ZADANIE
Budowa obwodnicy m. Wałbrzych
w ciągu drogi krajowej nr 35
od km 2+350 do km 8+250

NAZWA OPRACOWANIA
PROJEKT BUDOWLANY DOKUMENTACJA POWYKONAWCZA
TOM VI CZĘŚĆ VI/1

TYTUŁ RYSUNKU
PLAN SYTUACYJNY
KANAŁ 24, 25, 26, 32, 33, 34, 35

NR UMOWY	SKALA	DATA	STADIUM	BRANŻA	NR RYS.
GDDKiA O/WR 86/PN/U/R-2/2009	1:500	WRZESIEŃ	PB	wod-kan	2.14 /VI-1-KD-01

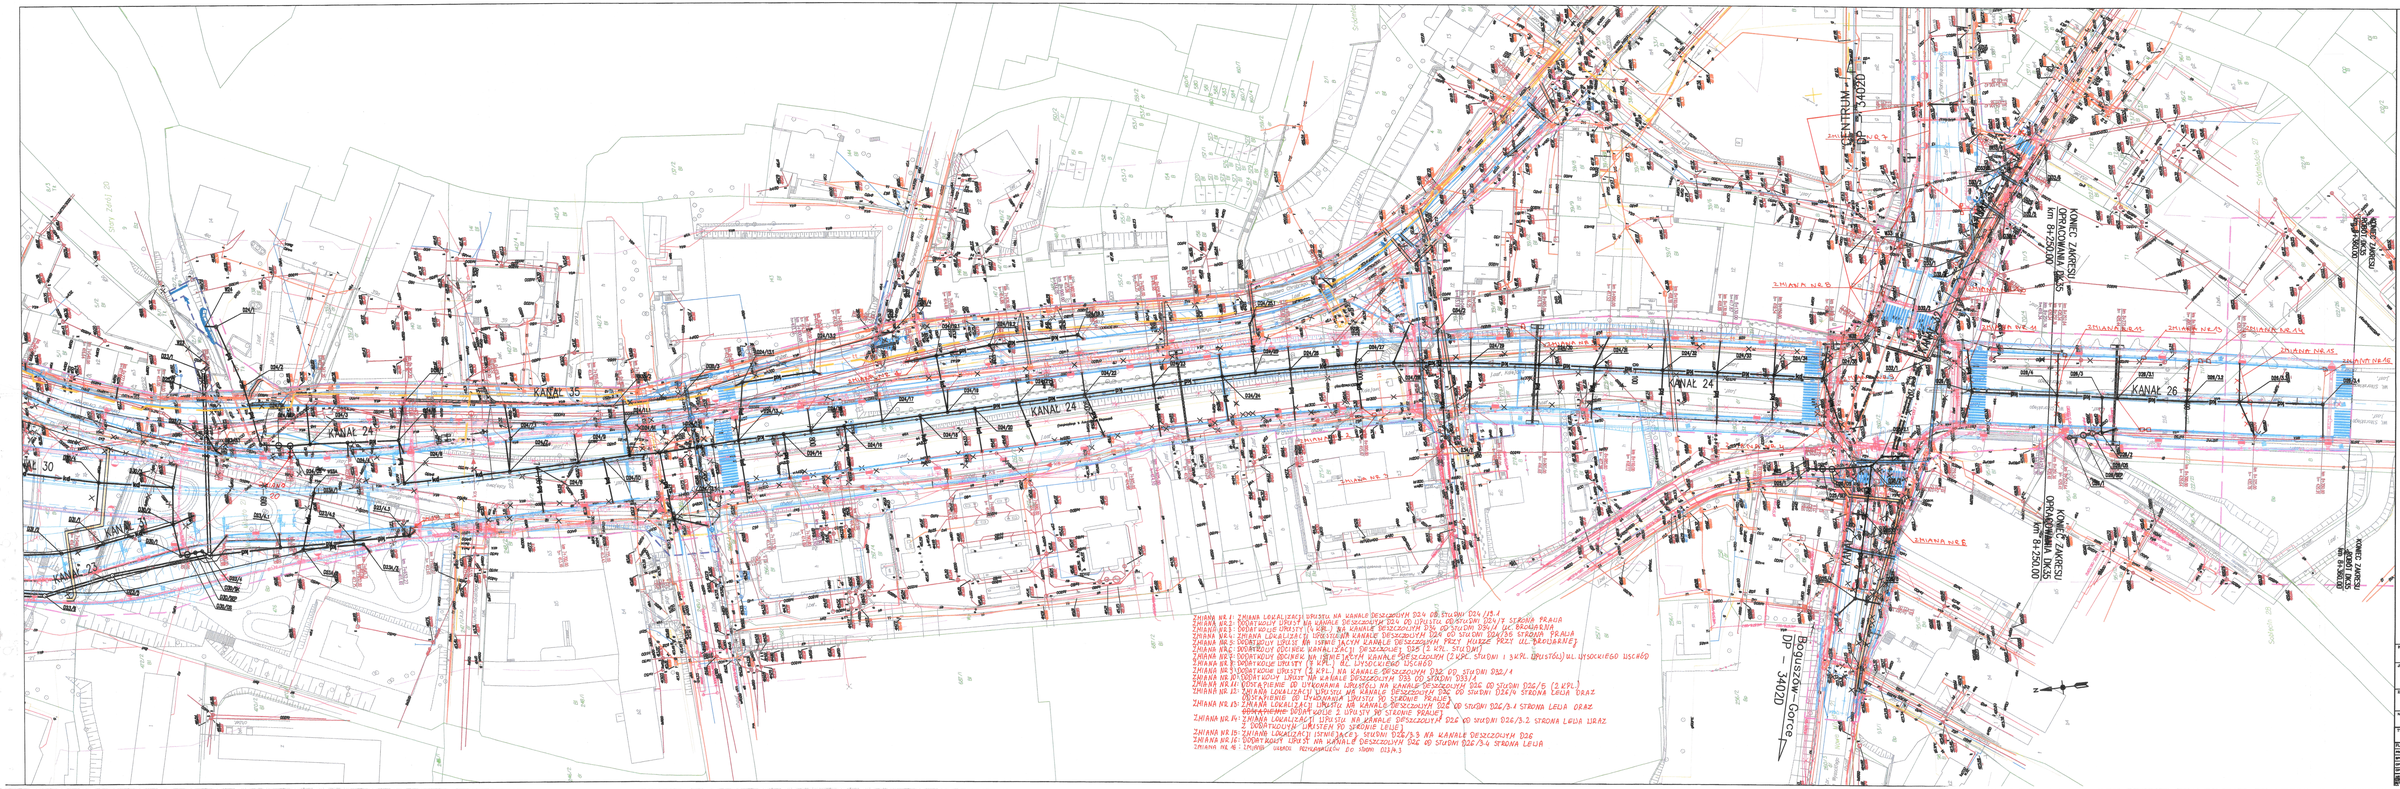
ZMIANA NR 1: ZMIANA LOKALIZACJI WPUSTU NA KANALE DESZCZOWYM D24 OD STUDNI D24/19.1
ZMIANA NR 2: DODATKOWY WPUST NA KANALE DESZCZOWYM D24 OD WPUSTU OD STUDNI D24/7 STRONA PRAWA
ZMIANA NR 3: DODATKOWE WPUSTY (4 KPL.) NA KANALE DESZCZOWYM D34 OD STUDNI D34/1 UL. BROWARNA
ZMIANA NR 4: ZMIANA LOKALIZACJI WPUSTU NA KANALE DESZCZOWYM D24 OD STUDNI D24/35 STRONA PRAWA
ZMIANA NR 5: DODATKOWY WPUST NA ISTNIEJĄCYM KANALE DESZCZOWYM PRZY MURZE PRZY UL. BROWARNEJ
ZMIANA NR 6: DODATKOWY ODCINEK KANALIZACJI DESZCZOWEJ D25 (2 KPL. STUDNI)
ZMIANA NR 7: DODATKOWY ODCINEK NA ISTNIEJĄCYM KANALE DESZCZOWYM (2 KPL. STUDNI I 3 KPL. WPUSTÓW) UL. WYSOCKIEGO WSCHÓD
ZMIANA NR 8: DODATKOWE WPUSTY (7 KPL.) UL. WYSOCKIEGO WSCHÓD
ZMIANA NR 9: DODATKOWE WPUSTY (2 KPL.) NA KANALE DESZCZOWYM D32 OD STUDNI D32/1
ZMIANA NR 10: DODATKOWY WPUST NA KANALE DESZCZOWYM D33 OD STUDNI D33/1
ZMIANA NR 11: ODSTĄPIENIE OD WYKONANIA WPUSTÓW NA KANALE DESZCZOWYM D26 OD STUDNI D26/5 (2 KPL.)

ZMIANA NR 12: ZMIANA LOKALIZACJI WPUSTU NA KANALE DESZCZOWYM D26 OD STUDNI D26/4 STRONA LEWA ORAZ ODSTĄPIENIE OD WYKONANIA WPUSTU PO STRONIE PRAWEJ
ZMIANA NR 13: ZMIANA LOKALIZACJI WPUSTU NA KANALE DESZCZOWYM D26 OD STUDNI D26/3.1 STRONA LEWA ORAZ ~~ODSTĄPIENIE~~ DODATKOWE 2 WPUSTY PO STRONIE PRAWEJ
ZMIANA NR 14: ZMIANA LOKALIZACJI WPUSTU NA KANALE DESZCZOWYM D26 OD STUDNI D26/3.2 STRONA LEWA WRAZ Z DODATKOWYM WPUSTEM PO STRONIE LEWEJ
ZMIANA NR 15: ZMIANA LOKALIZACJI ISTNIEJĄCEJ STUDNI D26/3.3 NA KANALE DESZCZOWYM D26
ZMIANA NR 16: DODATKOWY WPUST NA KANALE DESZCZOWYM D26 OD STUDNI D26/3.4 STRONA LEWA
ZMIANA NR 18: ZMIANA UKŁADU PRZYKANALIKÓW DO STUDNI D23/4.3

ZMIANA 20 REZYGNACJA Z WPUSTU ORAZ PRZYKANALIKA OD STUDNI D24/03

ZMIANA 18 STANOWI NIEISTOTNE ODSTĄPIENIE OD PROJEKTU BUDOWLANEGO I WARUNKÓW DECYZJI ZRID

ZMIANY 1-16 STANOWIĄ NIEISTOTNE ODSTĄPIENIE OD PROJEKTU BUDOWLANEGO I WARUNKÓW DECYZJI ZRID
